島根原子力発電所 2 号機
後段規制（設計及び工事の計画認可と
保安規定変更認可）の審査に関する
取りまとめ（案）

2024年9月

鳥取県原子力安全顧問会議

図6 付着力の試験の位置

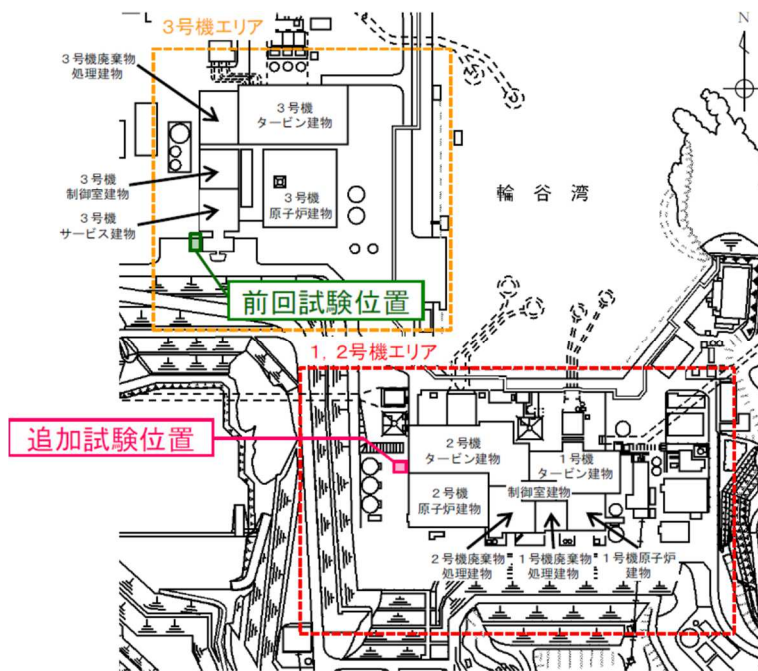
原子炉設置変更許可の審査において中国電力は、図6に示すとおり、島根3号機付近で行った試験の結果に基づいて付着力を設定して解析モデルを選択すると説明していた。しかし、3号機付近の付着力の試験結果の代表性等に対する説明性を向上させるよう指摘があり、1、2号機建物近傍で追加試験を実施した。追加試験の結果、建物基礎底面の付着力の設定値が妥当であり、地震応答解析モデルの選択が妥当であることを中国電力は確認した。

原子力規制委員会は、地震応答解析に用いる付着力と地震応答解析モデルの選択が妥当であることを了承した。

図7 横置円筒形容器の例

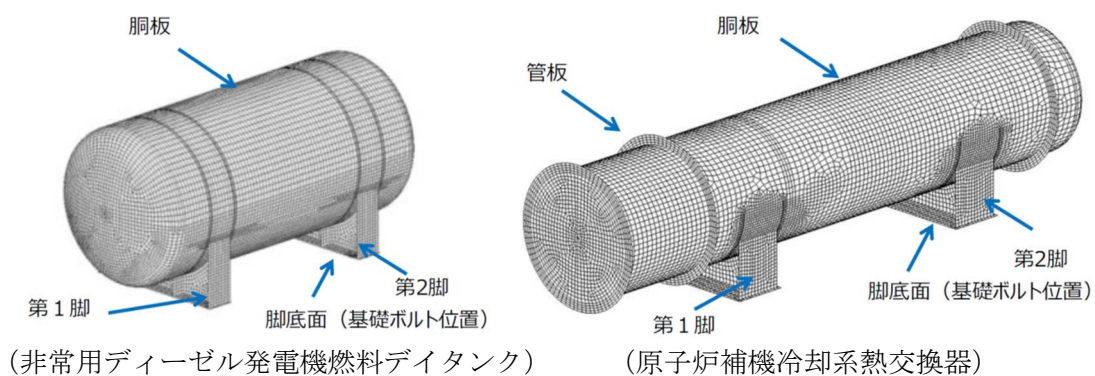
基準地震動が大きくなり、図7に例示する横置円筒形容器（非常用ディーゼル発電設備ディーゼル燃料デイトンク、原子炉補機冷却系熱交換器等）の耐震性評価もやり直す必要があるが、原子炉設置変更許可の審査で中国電力は、FEMモデルを用いて精緻に計算すると説明していた。しかし、設計及び工事の計画の認可の審査で、新規規制基準施行前の既工認と同じJ E A G 4 6 0 1の算定式で評価し、もし許容応力を超える結果となった場合には耐震補強工事をする方針に変更すると説明した。

原子力規制委員会は、横置円筒形容器の耐震性評価に既工認と同じ手法を採用し、必要に応じて耐震補強工事をする方針に変更することを了承した。

図11 三軸粘性ダンパの設置範囲及び耐震クラス

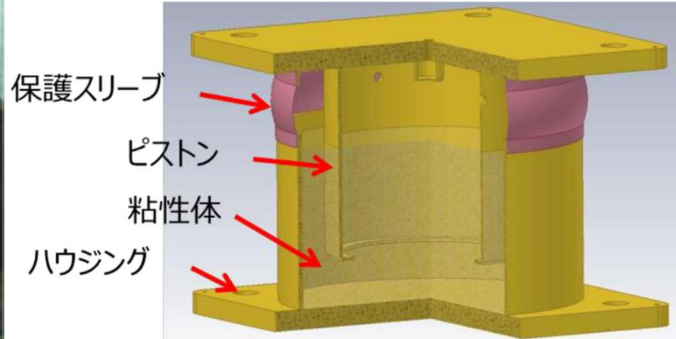
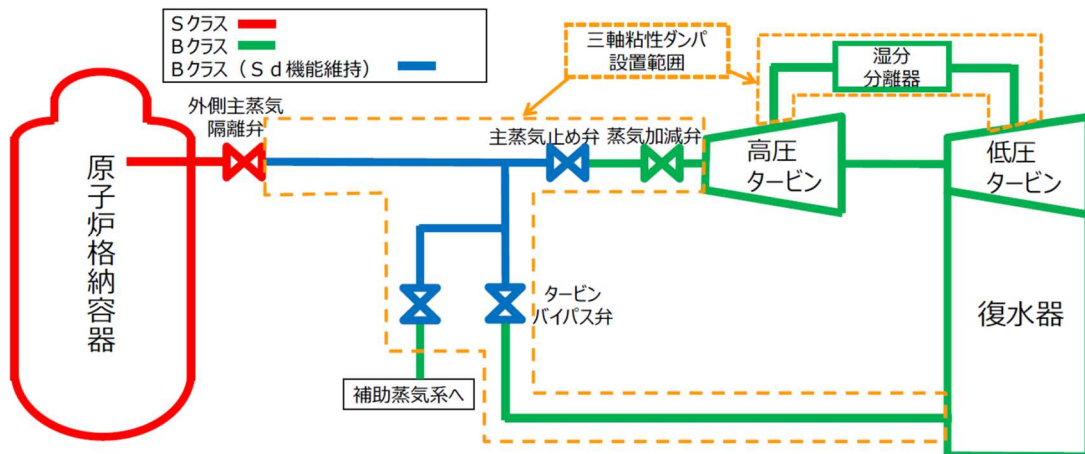
原子炉設置変更許可の審査で中国電力は、制震装置（単軸粘性ダンパ（図9参照）や三軸粘性ダンパ（図10参照））を設置する取水槽ガントリクレーン及び図11に示す主蒸気配管について、地震時の構造成立性（地震で壊れないこと）を設計及び工事の計画の認可の審査で説明するとしていた。

中国電力は、耐震評価結果の詳細を示し、基準地震動 S_s の地震力に対して単軸粘性ダンパを設置した取水槽ガントリクレーンが壊れないこと及び三軸粘性ダンパを設置した主蒸気配管が弾性設計用地震動 S_d で壊れないことを確認した。

図14 メカニカルスナッパの構造

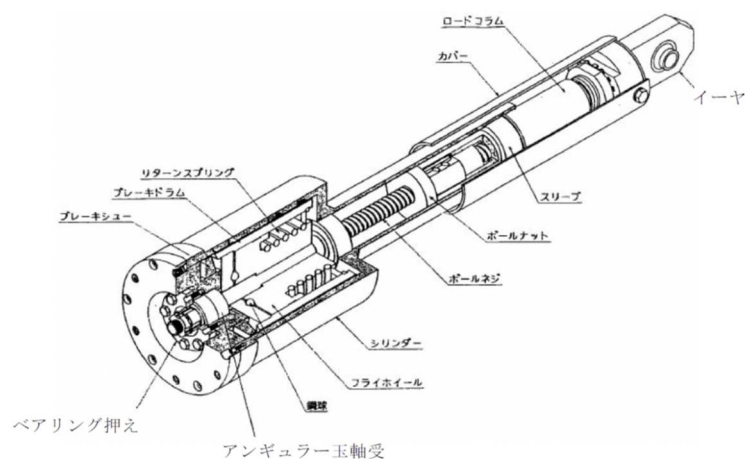
基準地震動が大きくなったため、高温配管等の耐震用支持装置であるメカニカルスナッパ、オイルスナッパ及びロッドストレイントの一部で、従来の評価基準値（荷重の許容値）を満足しなくなった。しかし、従来の評価基準値は、J E A G^{※3}に規定されている許容限界よりもかなり余裕をもって設定しているため、中国電力は、J E A Gの許容限界を満足しつつ、耐力試験によって確認した限界耐力値を踏まえて地震時荷重をクリアする評価基準値を新しく作り、その評価基準値を満足していれば耐震性が確保されるとする方針に変更すると説明した。

原子力規制委員会は、新しく評価基準値を作って耐震用支持装置の耐震評価を行う方針を了承した。

図15 復水器水室出入口弁の設置位置概要

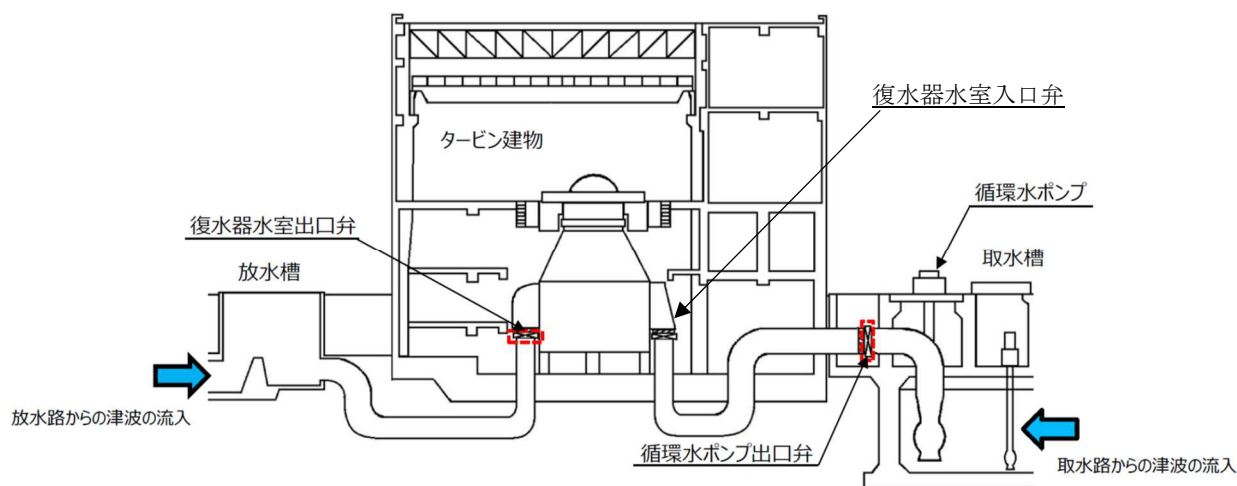
タービン建物への津波流入防止や地震による溢水量低減のため、図15に示す復水器水室出入口弁を閉止する必要があるが、地震による復水器本体の移動（ずれ）による接触や復水器水室^{*4}の落下により、水室出入口弁に影響を及ぼすおそれがあるため、念のために評価を行った。

評価の結果、中国電力は復水器本体の移動（ずれ）が許容変位量以下であり、復水器水室の落下もないため、復水器水室出入口弁に地震による影響がないことを確認した。

原子力規制委員会は、復水器水室出入口弁に地震による影響がないとの中国電力の説明を了承した。

図19 防波壁に設置する漂流物対策工（厚さ0.5m程度の鉄筋コンクリート版）

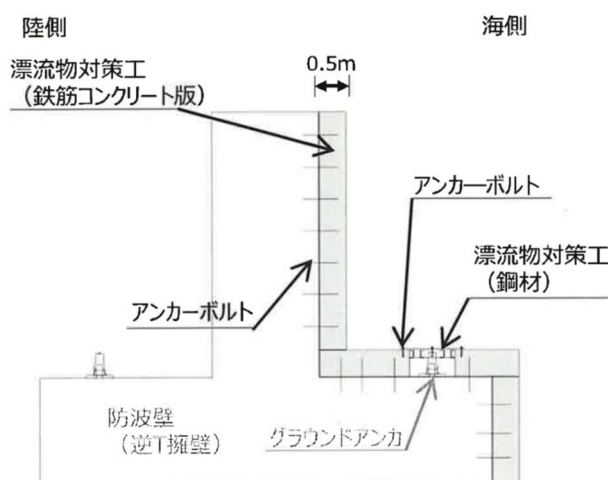
中国電力は、原子炉設置変更許可の審査で説明した漂流速度や衝突荷重算定式（衝突解析）が妥当であることを説明した上で、津波漂流物（FRP製の19トンのイカ釣り漁船）による防波壁への衝突荷重を算定した。審査会合で原子力規制委員会から衝突荷重の時刻歴波形における実験結果と解析結果の乖離を指摘され、中国電力は、保守的に設定した計算パラメータを適切な範囲に設定し直すことで解析結果が実験結果を再現できることを示し、FRPの材料特性を安全側に設定して算出した衝突加重が妥当であることを確認した。

また、原子炉設置変更許可の審査で、設計及び工事の計画の認可の審査で詳細を説明すると申し送りをした漂流物対策工の実設計について、防波壁に厚さ50cmの鉄筋コンクリート版、鋼材、防波壁通路防波扉に格子状の鋼鉄製扉を設置することを中国電力は説明し、地震時の慣性力により防波壁から漂流物対策工が分離しないこと、想定した津波漂流物衝突荷重によって漂流物対策工が破壊されないことを計算によって確認した。

原子力規制委員会は、中国電力が算出した漂流物衝突荷重とそれに耐える漂流物対策工の実設計について了承した。

図20 防波壁（多重鋼管杭式擁壁）の模式図

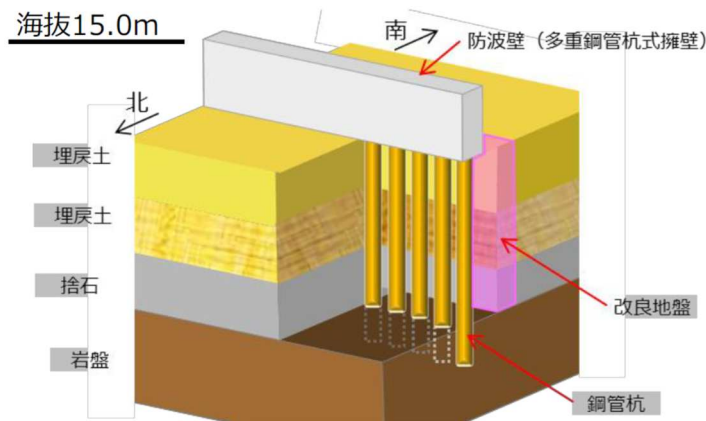
- 鋼管杭周辺の岩盤において基準地震動 S_s による破壊領域が認められるものの岩盤の破壊領域の進展を考慮した解析により鋼管杭の水平支持力に影響がないこと。
- ボーリングで採取した試料による試験や解析により多重鋼管杭式擁壁の背後に設置する改良地盤が十分な強度を持ち、地震によって津波の流入経路とならないこと。
- 岩盤と鋼管杭の空隙を埋めるセメントミルクが岩盤と同様の強度を有していること。
- 地震によって多重鋼管杭式擁壁の被覆コンクリート壁にねじれが生じるが、解析で鋼管杭の変位量とコンクリート壁のねじれを評価すれば、コンクリート壁の健全性が確保されていること。

原子力規制委員会は、多重鋼管杭式擁壁に関するこれらの中国電力の説明に対して異論なく了承した。

図 2 1 防波壁（逆T擁壁）の模式図

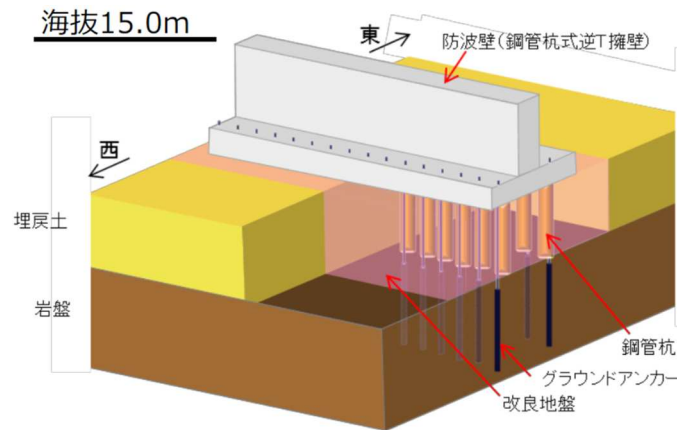
当初、逆T擁壁は鋼管杭で地震荷重に耐える設計であったが、改良地盤及びグラウンドアンカーで耐える設計に変更したため、逆T擁壁下に残置された鋼管杭の影響について検討が必要となった。中国電力は鋼管杭の実物の約半分の大きさの模型を作って実験し、その実験結果を再現（合致）するように設定した解析パラメータを使って実物大の

- 耐震評価におけるグラウンドアンカーのモデル化が妥当であること。
- グラウンドアンカーのモデル化を踏まえて評価をすると、逆T擁壁が基準地震動 S_s に対して健全であること。
- 原子炉設置変更許可の審査では考慮していなかったグラウンドアンカーを考慮して地震動及び地殻変動による逆T擁壁直下の地盤の傾きを評価したところ、原子炉設置変更許可の審査で示した値よりも大幅に小さくなること。
- 原子炉設置変更許可の審査で説明した逆T擁壁の下の改良地盤の物性値（せん断強度と動せん断弾性係数）を確保できるよう、解析用物性値及び実施工の管理目標値を設定し、実際の品質確認試験結果は管理目標値を確保していること。

原子力規制委員会は、逆T擁壁に関するこれらの中国電力の説明に対して異論なく了承した。

図 2 2 防波壁（波返重力擁壁）の模式図

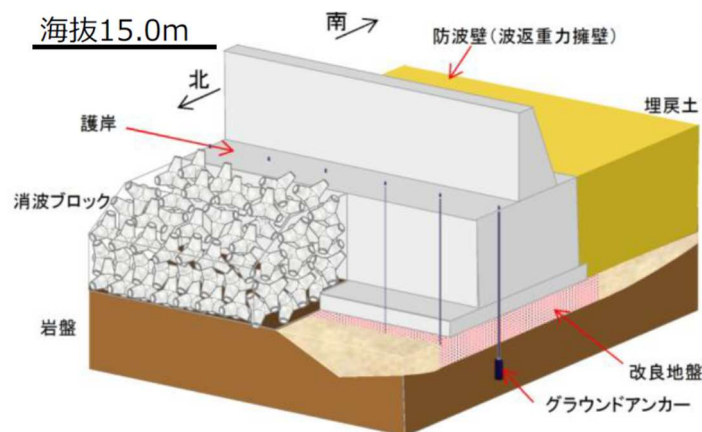
また、耐震性向上を目的に中詰め材を改良したケーソンについて中国電力は、試験結果を基に物性値を設定し、その物性値を使ってケーソンの耐震評価をしたところ、放水路の通るケーソンの底版以外は許容限界以下の応力であることを確認し、放水路の通るケーソン底版のうち許容限界を超える範囲は局所的であり、部材全体としての機能が損なわれることがないことを確認した。

原子力規制委員会は、波返重力擁壁に関するこれらの中国電力の説明に対して異論なく了承した。

図 2 4 取水槽の除じんポンプの位置（移設前）

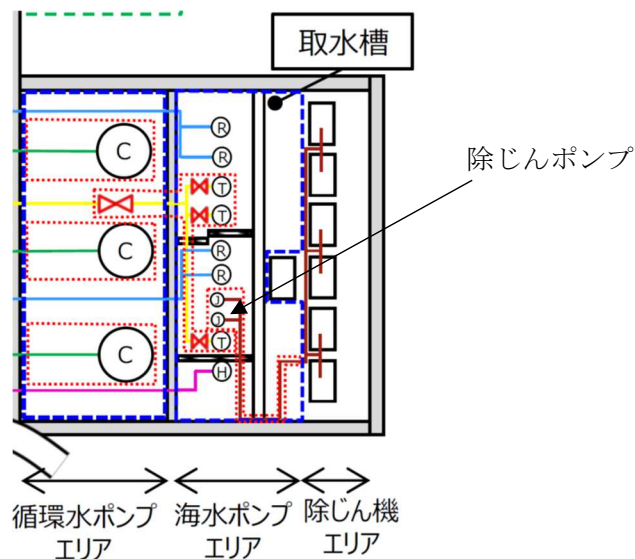
中国電力は、耐津波の安全性を向上させるため、浸水防護重点化範囲内に設置されていた除じんポンプを浸水防護重点化範囲の外に設置することとした。原子炉設置変更許可の審査においては説明をしていなかったため、設計及び工事の計画の認可の審査において説明した。中国電力は除じんポンプの移設に伴う影響について評価し、影響がないことを確認した。

原子力規制委員会は中国電力の説明に対して異論なく了承した。

図36 HEAF対策の概念図（HEAF発生箇所の上流で短絡電流を遮断）

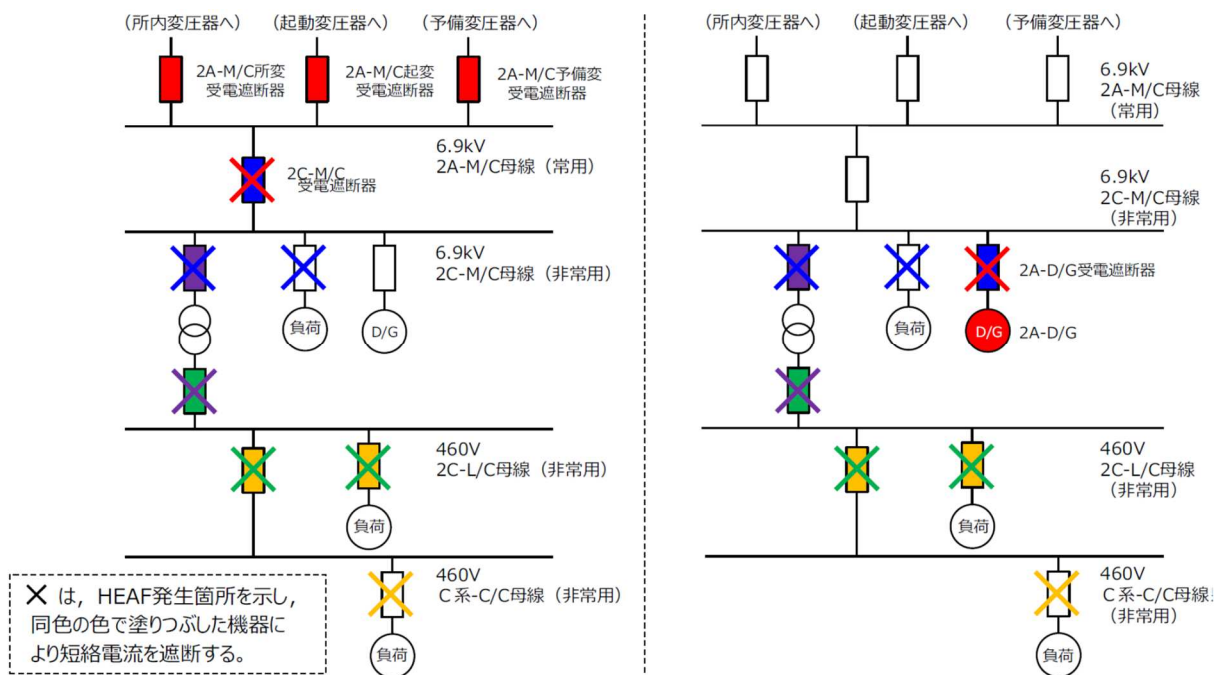
その他、設計及び工事の計画の認可の審査で論点となったのは、2017年8月の技術基準規則の改正で追加された高エネルギーアーク火災対策である。中国電力は先行審査プラント（BWR）と同じ設計方針で電気を遮断する（短絡が生じたところへの電気を止める）回路を組み込むことを審査で説明し、原子力規制委員会は技術基準規則や高エネルギーアーク損傷（HEAF）に係る電気盤の設計に関する審査ガイドに適合していることを確認した。

図4-9 オペフロ以外の下層階へ水素が流れる可能性をなくす対策のイメージ

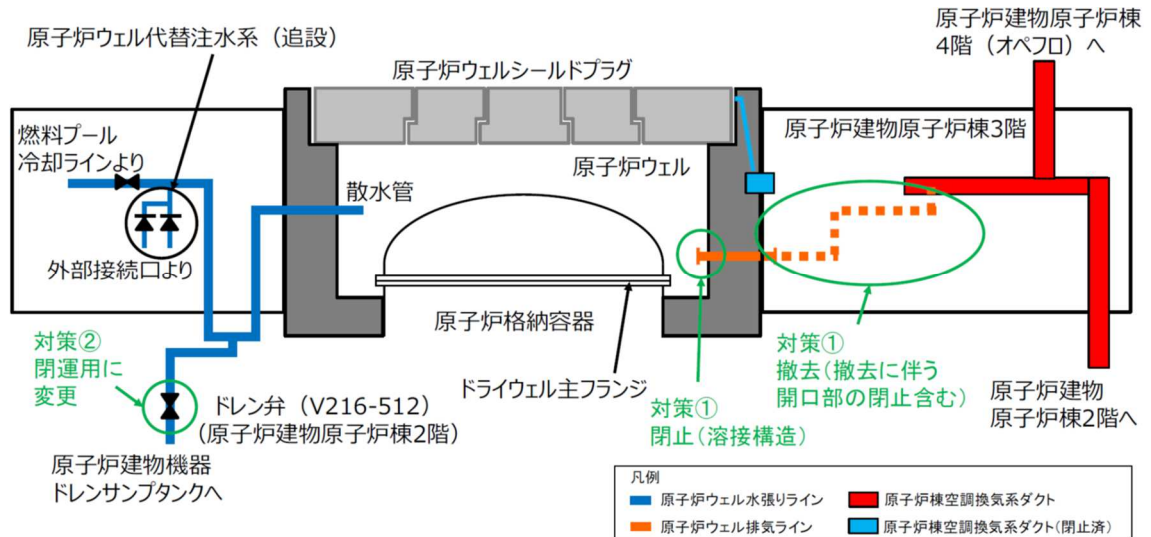
原子炉設置変更許可の審査において、原子炉ウェル排気ラインを介してオペフロ以外の下層階（原子炉建物3階以下）に水素が漏えいする可能性が指摘されたため、中国電力は水素漏えいの可能性について評価し、ほとんど影響がないと説明して了承を得た。しかし、念のためにオペフロ以外に水素が流入する可能性をなくすため、以下のどちらかの対策を行うと説明し、設計及び工事の計画の審査において、どちらを選択するかについて決めるとしていた。

設計及び工事の計画の認可の審査で中国電力は、原子炉ウェル排気ラインを閉止し、加えて原子炉ウェル水張りラインのドレン弁を閉運用すると説明し、これらの対策による悪影響がないことを確認した。

原子力規制委員会は、中国電力の下層階への水素漏えい対策について異論なく了承した。

図50 ドライウェル水位計の配置図

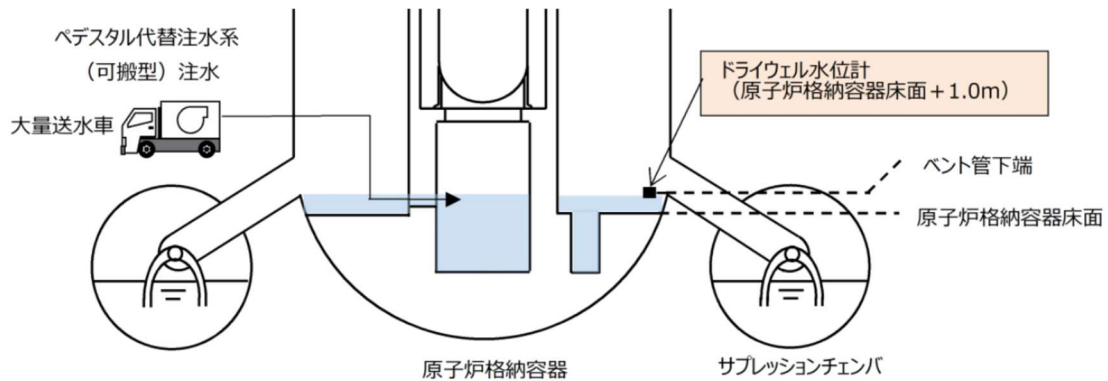
設計及び工事の計画で、コリウムシールドに関する論点はなかったが、ペDESTALへの注水停止の判断に使うドライウェル水位計の設置高さが論点となった。原子炉設置変更許可の審査でドライウェル水位計の設置高さを1 mと説明していたが、改めて確認したところ、1 mに水位計を設置すると注水した水がサプレッション・チェンバへ流れて込んで検知できず、注水停止の判断に支障を来すことが判明したため、0.9 mと変更す

原子力規制委員会はドライウェル水位計の設置高さの変更について、異論なく了承した。

図 5 1 放射性物質吸着材の設置場所の変更前後

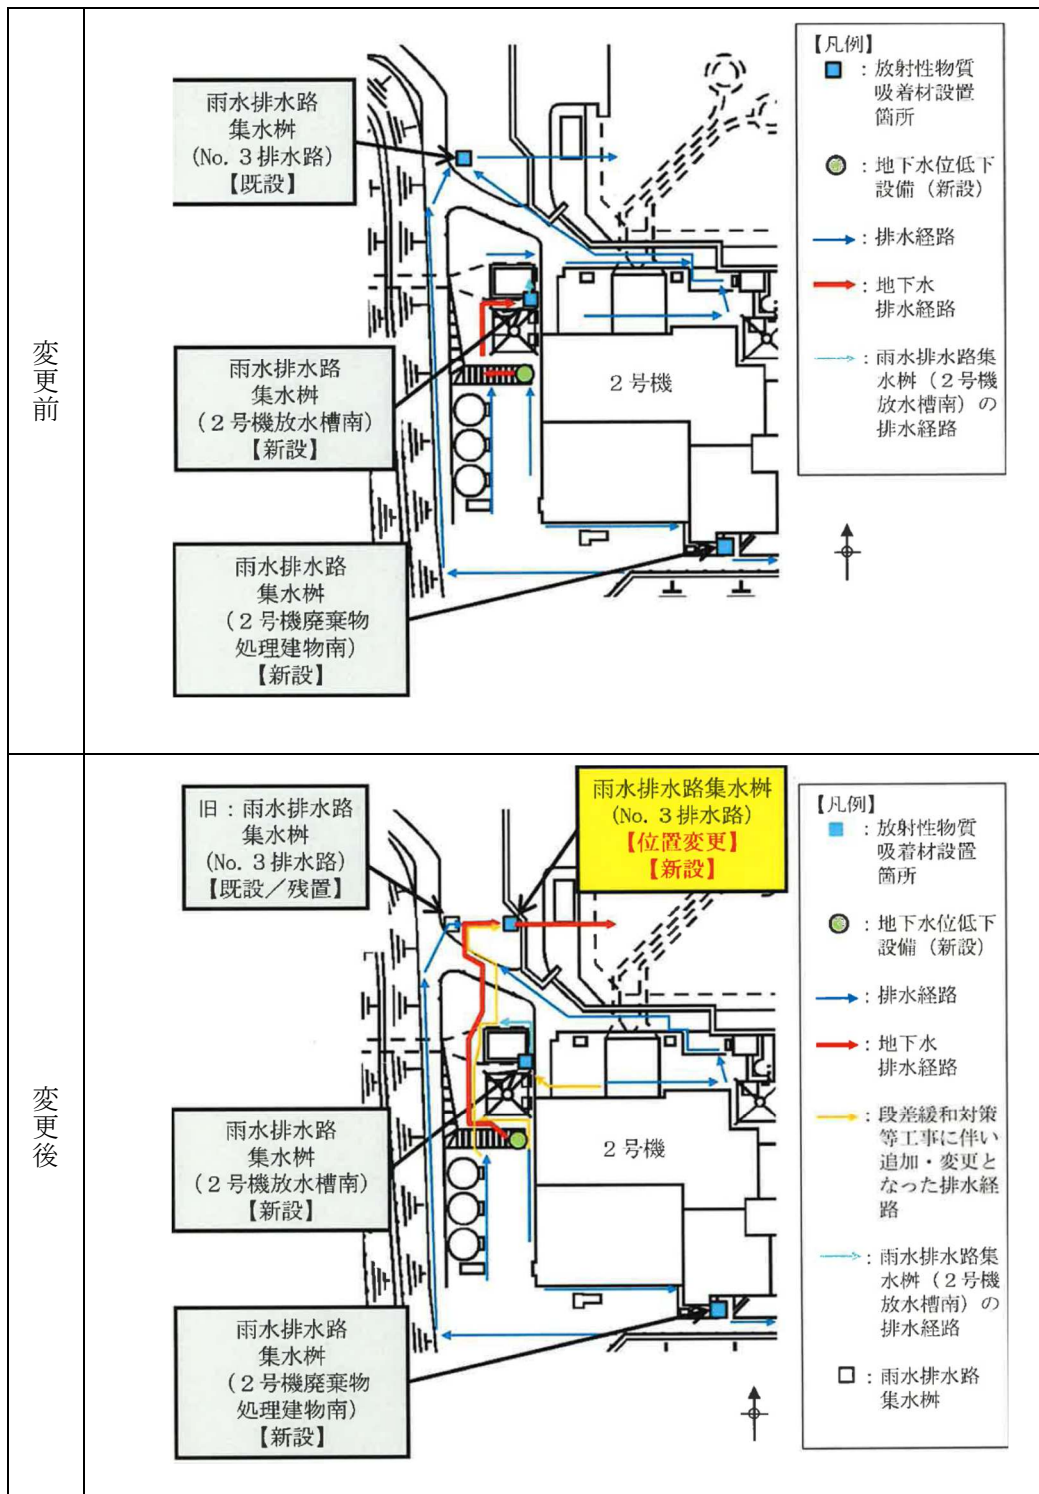
設計及び工事の計画において、シルトフェンスに関する論点はなかったが、放射性物質吸着材であるゼオライトの設置場所の変更が論点となった。原子炉設置変更許可の審査で中国電力は、ゼオライトを雨水排水路集水柵（No.3排水路）、雨水排水路集水柵（2号機放水槽南）及び雨水排水路集水柵（2号機廃棄物処理建物南）の3箇所に設置すると説明していたが、より下流側に新しく雨水排水路集水柵（No.3排水路）を作ることを決めたため、ゼオライトの設置場所も変更することにした。中国電力は設置場所が変更されてもゼオライトの設置の作業時間が変わらないことを確認した。

原子力規制委員会は、ゼオライトの設置位置変更について、異論なく了承した。

図 5 3 第 4 保管エリアにおける可搬型設備の配置

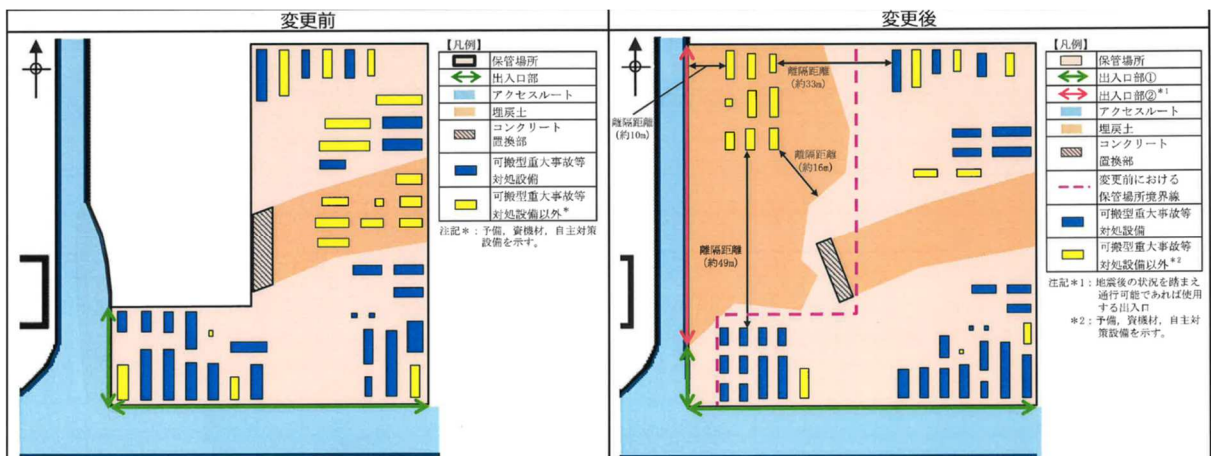
中国電力は可搬型重大事故対処設備の設置場所として、第 1 から第 4 までの保管エリアを確保している。原子炉設置変更許可の審査において、第 4 保管エリアの岩盤には可搬型重大事故対処設備、埋戻土の上には自主対策設備や予備設備を配置すると説明していた。しかし、埋戻土の上に配置した予備設備等が可搬型重大事故対処設備に近接していることから、離隔距離を確保するために第 4 保管エリアを拡張し、拡張したところに自主対策設備を配置する方針に変更した。中国電力は第 4 保管エリアの拡張によって重大事故対応の作業に影響がないことを確認し、説明した。

原子力規制委員会は異論なく了承した。

図54 非常用ガス処理系の系統概要図

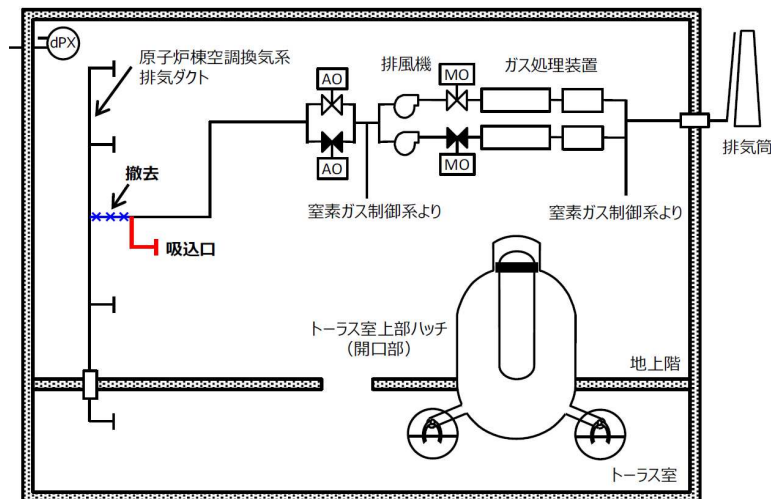
重大事故時に100℃以上となる可能性のあるトラス室の空気が設計温度66℃の非常用ガス処理系に直接流れ込まないように、図51のとおり非常用ガス処理系を原子炉棟空調換気系排気ダクトと切り離し、別途、吸込口を原子炉建物2階の天井付近に設ける工事を行うため、非常用ガス処理系の機能への影響の有無が論点となった。

中国電力は、原子炉建物原子炉棟内の空気を吸い込む面積が小さくなるが、空気を吸い込むには十分な面積が確保されているため、原子炉建物原子炉棟内の負圧維持機能に影響はないことを説明した。また、フィルタや排風機等の系統構成に変更はないため、放射性物質の除去機能にも影響がないことを説明した。

原子力規制委員会は、開口部の確実な開放の担保について質問し、手順書で確認する運用になっているとの中国電力の回答を了解した。

図 5 5 他社 B W R と島根 2 号機における原子炉隔離時冷却系及び残留熱除去系（停止時冷却モード）の稼働範囲の違い

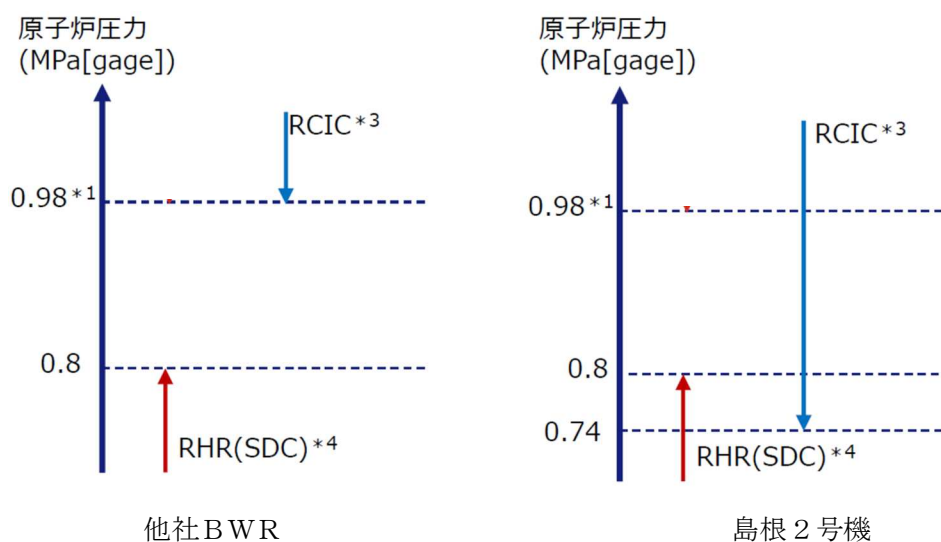
島根 2 号機では原子炉隔離時冷却系と残留熱除去系の稼働範囲にギャップがないように原子炉隔離時冷却系の稼働範囲の下限圧力が 0.7 4 MP a となっており、ポンプのサーベイランスも 0.7 4 MP a を下限として試験をすることになっている。これは他の B W R と比較して低い圧力であり、低い圧力の主蒸気を使うためには手動操作が必要となり運転員の負担が大きいこと、また、低い圧力で主蒸気を取り出すと原子炉圧力が変動するリスクがあることが懸念されたので、中国電力は所内蒸気でサーベイランスをすると説明していた。

る点がメリットであるため、原子力規制委員会は審査会合で、主蒸気を使うよう指摘した。

指摘を受けて中国電力は、改めて0.74MPaの主蒸気を原子炉隔離時冷却系ポンプのサーベイランスに使うことによる原子炉圧力の変動を評価したところ、その変動リスクが小さいことが確認されたので、主蒸気を使う方針に転換した。
